QIL 154-007

AVIS URGENT DE SÉCURITÉ SUR SITE

NOTIFICATION CONCERNANT LA MISE À JOUR DU LOGICIEL DU CV-1500 ET LA REPRISE DE L'UTILISATION AVEC LES ENDOSCOPES DE LA SÉRIE EZ1500

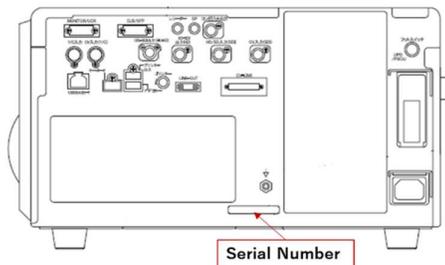
- Inspectez tous les dispositifs CV-1500 en votre possession pour identifier leur numéro de série. L'illustration suivante vous indique où se trouve le numéro de série à l'arrière du dispositif.
